BRM.0003.1187.2022

INTERPELACJA nr.....

Dotyczy: wykonanie tężni

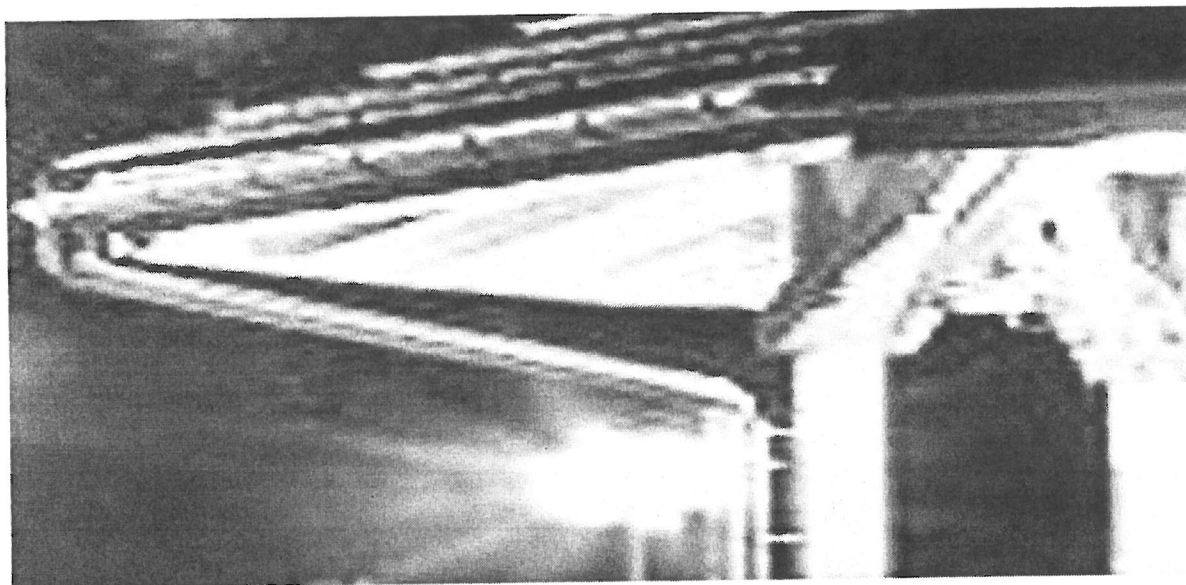
1. Dlaczego część parująca tężni w Strzemieszycach nie jest zraszana solanką równomiernie. Duża część nie jest objęta dopływem solanki i pozostaje sucha.
